# Inwentaryzacja budynku nr 2 DPT - parter.

<b>INWENTARYZACJA BUDYNKÓW NR 1 I NR 2 AKADEMII MORSKIEJ W SZCZECINIE, PRZY UL. KOMANDORSKIEJ 5 W ŚWINOUJŚCIU</b>		SKALA: <b>1:100</b>
ADRES:	ul. Komandorska 5, 72-600 ŚWINOUJŚCIE	DATA: lipiec 2017
INWESTOR:	AKADEMIA MORSKA 70-500 SZCZECIN, ul. Waty Chrobrego 1-2	<b>RYСУNEK: A9</b>
NAZWA RYSUNKU:	Budynek nr 2 rzut parteru	
OPRACOWAŁ:	mgr inż. arch. Paweł Kolbiarz

**Dom Pracy Twórczej Akademii Morskiej**  
**Świnoujście**  
Projekt wnętrza łazienki

# Brania sanitarna - budynek nr 2 - parter.

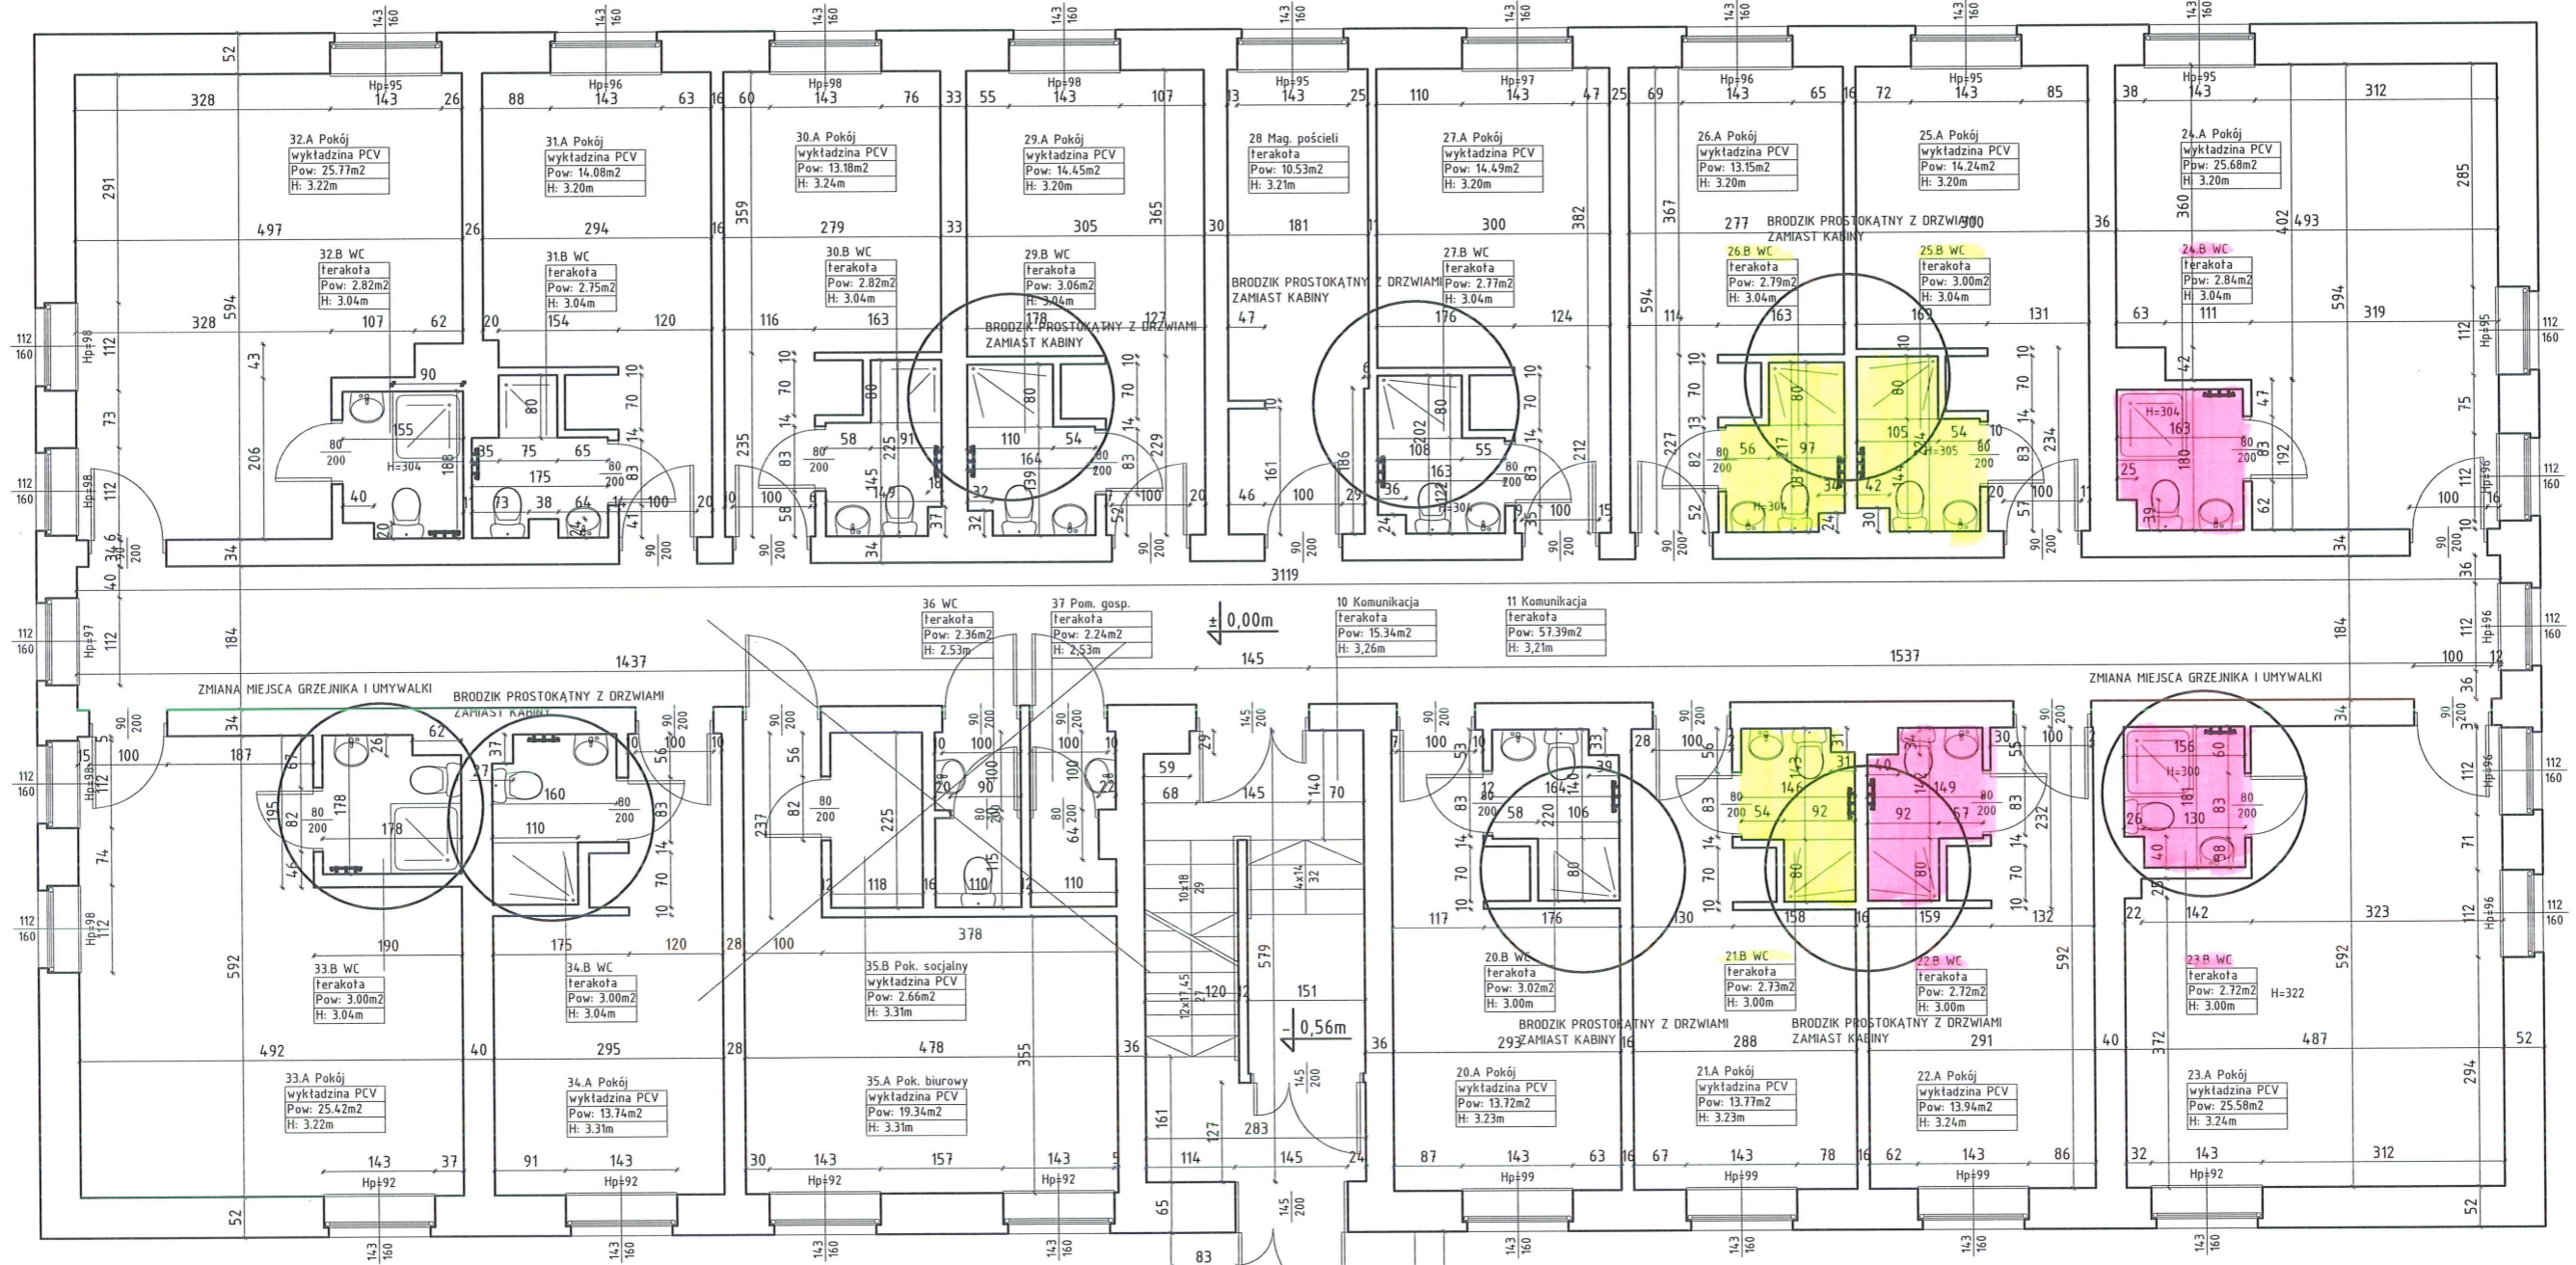
- sanitariaty nr 22, 23, 24 - do kompleksowego remontu
- sanitariaty nr 21, 25, 26 - wymiana kalini elementów wyposażenia zgodnie z przedmiotem robót. kolumny i model do uzgodnienia z Zaimanajgym.

- Objaśnienia do rysunku:
- 1) Naniesione grzejniki są już po zmianach (w dwóch pomieszczeniach zostały zamienione z umywalkami pom. 23.B oraz 33.A)
  - 2) W okręgach zaznacztem obszary gdzie dokonano zmiany - zakres zmian jak w opisie. Główna zmiana to montaż prostokątnych brodzików i drzwi uchylnych w miejsce kabiny prysznicowej
  - 3) Usłepy mają być na stelażach, teraz są kompaktowe
  - 4) W pomieszczeniu 34.B stan z inwentaryzacji jest inny niż w rzeczywistości - zamiana grzejnika z kompaktem WC
